Referanser:  
Dykkar:  
Vår: 16/1941 - 16/16077

## Godkjent Va rammeplan Gbnr137/188

## Godkjent røyrleggjarmelding - gbnr 137/188 Alver - 3 stk. 2-mannsbustader.

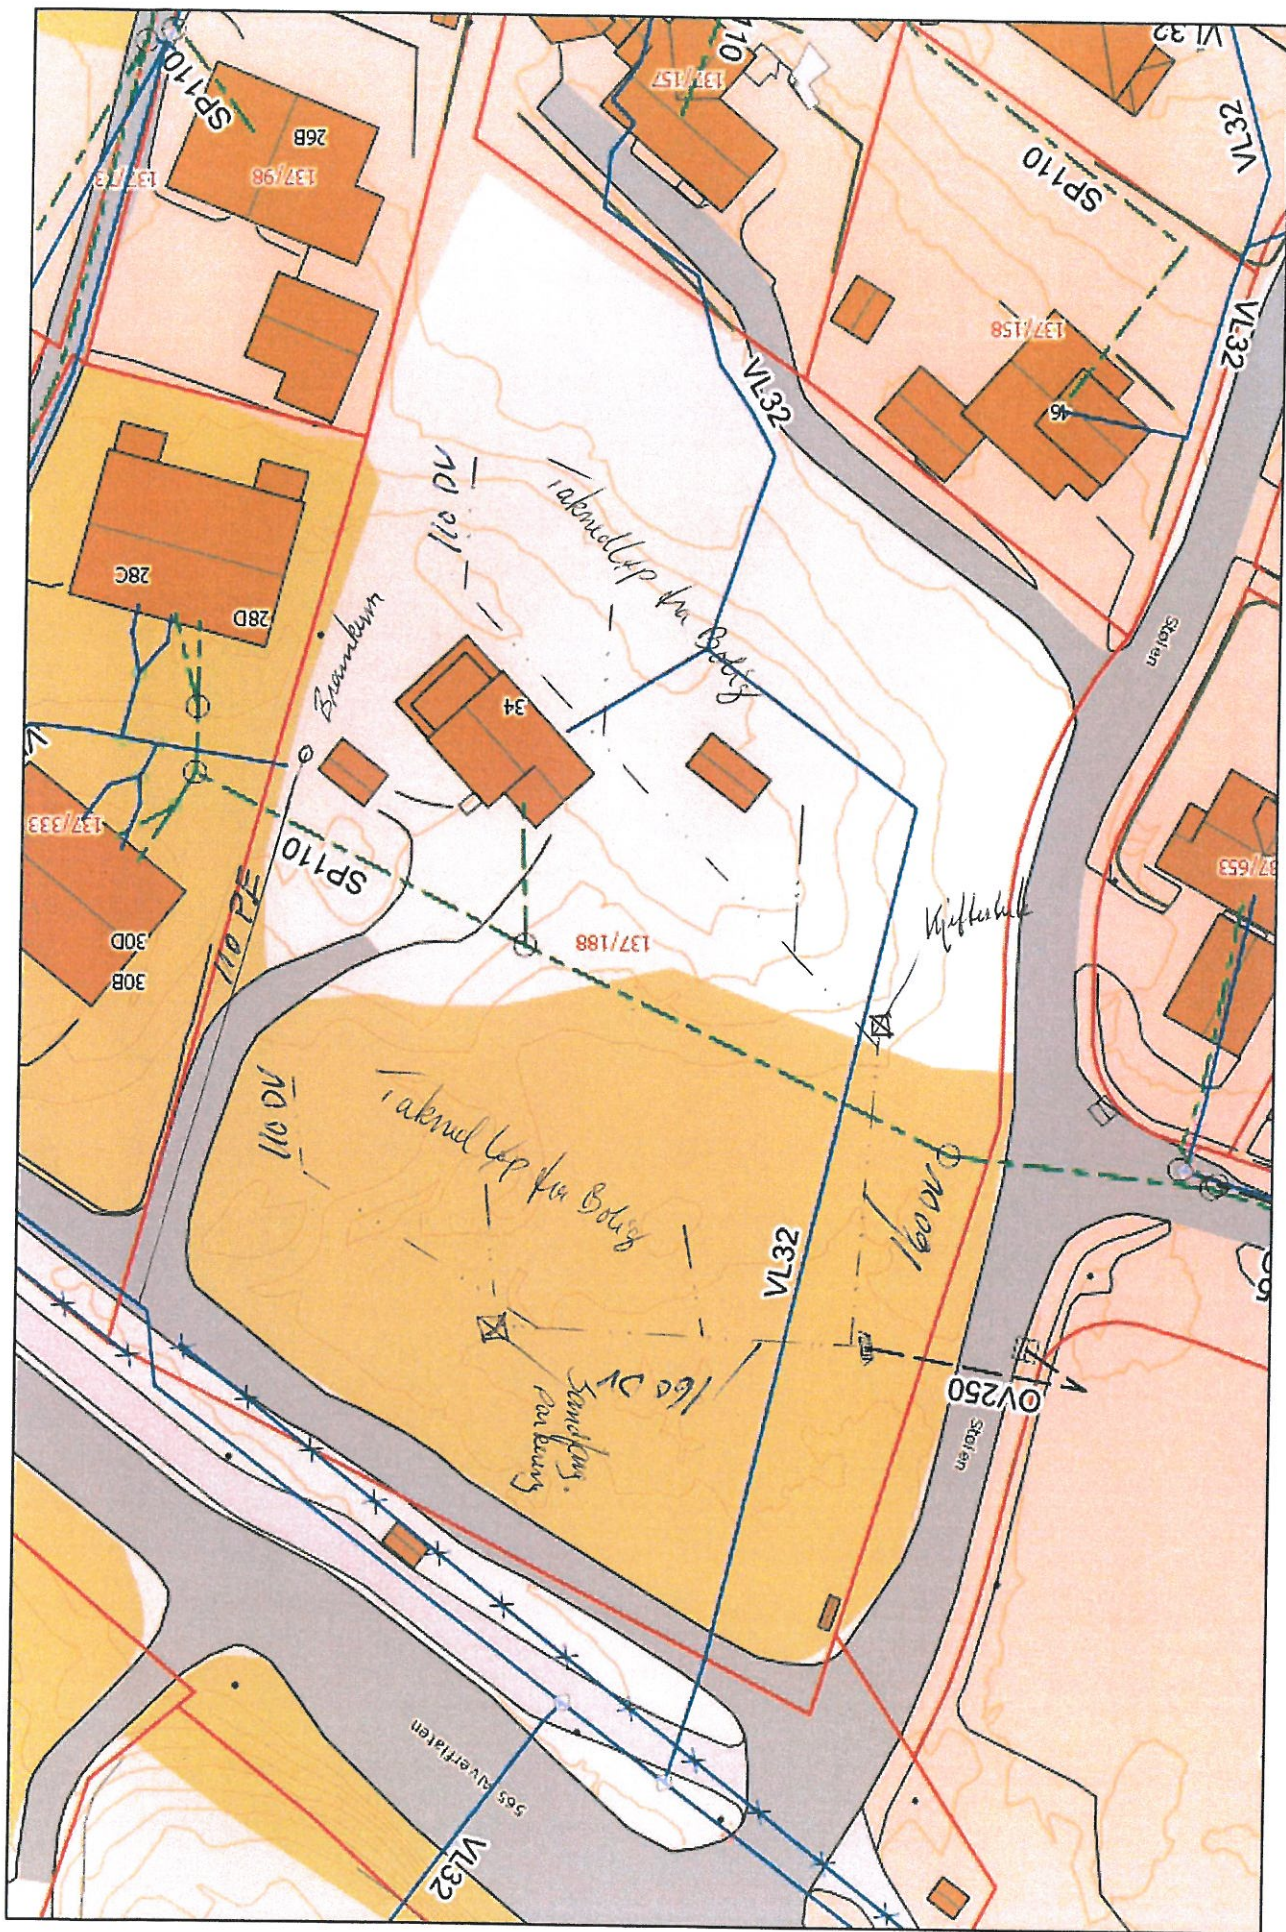
På situasjonsplan for tilleggsopplysingar er det teikna inn ein 110 mm. Vassleidning fram til brannventil i felt, her er det vist direktetilkopling til hovudvassleidning, utan ventilkumme, dette vert ikkje godkjent. Dersom det skal gjerast slik det er skissert, må det innstallerast ventilkum ihht. VA normen for Lindås Kommune, og avsluttast med endekum inne i feltet, m. ventil inn i kum, før brannventil.
